Second opinion Herinrichting Lekdijk

Aan: Mark Stemerding, provincie Utrecht
Van: Hans Godefrooij en Kim de Wit, DTV Consultants
Datum: 15 december 2022

Figuur 2: Proefvak 1 met grasbetonenoktegels

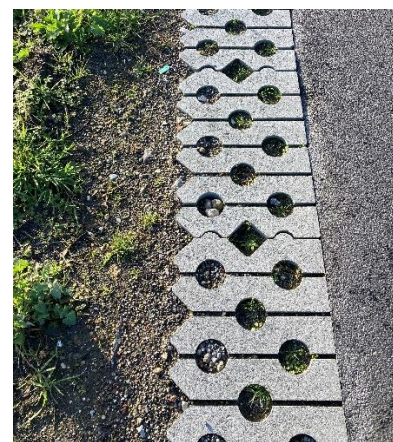
Vanwege de beperkte breedte is het van belang dat, als één van de weggebruikers moet uitwijken bij een ontmoeting, veilig gebruik kan worden gemaakt van de berm. Dat betekent dat de berm vergevingsgezind moet worden ingericht. Het is wenselijk dat grasbetonstenen (of een andere bermverharding) worden toegepast, die ook veilig zijn als fietsers er gebruik van (moeten) maken. Dat betekent dat de toepassing van de vlakke stenen, zoals toegepast op proefvak 2, sterk de voorkeur hebben boven de geribbelde stenen die op proefvak 1 zijn toegepast.

Daarnaast moet de berm vrij zijn van obstakels. Het toepassen van noktegels, zoals in proefvak 1, wordt daarom ten stelligste afgeraden.

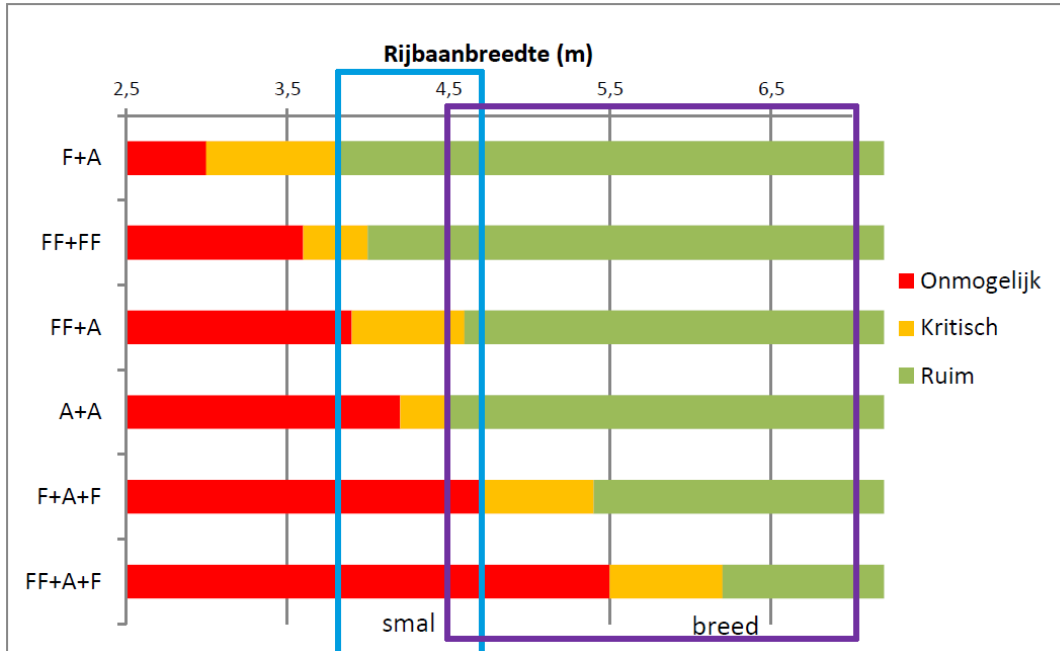
Op een profiel van 4,0 meter kan een ontmoeting (inhaalbeweging of tegemoetkoming) van een auto en een fietser bij 30 km/h net veilig plaatsvinden (zie onderstaande figuur uit de aanbevelingen voor fietsstraten van CROW-Fietsberaad²). Maar bij een ontmoeting met een fietsduo moeten de fietsers achter elkaar gaan rijden of moet gebruik worden gemaakt van de berm. Een profiel van 4,80 meter maakt het wel mogelijk om een dergelijke ontmoeting (met gepaste snelheid) te laten plaatsvinden. Hoewel het logisch lijkt om de weg dan maar te verder te verbreden, leidt een bredere weg mogelijk ook weer tot hogere snelheden van het gemotoriseerd verkeer. Er zijn geen onderzoeken bekend op basis waarvan de ideale balans tussen wegbreedte, snelheid en verkeersveiligheid op erftoegangswegen buiten de bebouwde kan worden gebaseerd. Als wordt vastgehouden aan een profielbreedte van 4,80 meter of minder, is het daarom belangrijk

dat bestuurders van motorvoertuigen hun snelheid, in ieder geval tijdens het passeren van fietsers, beperken.
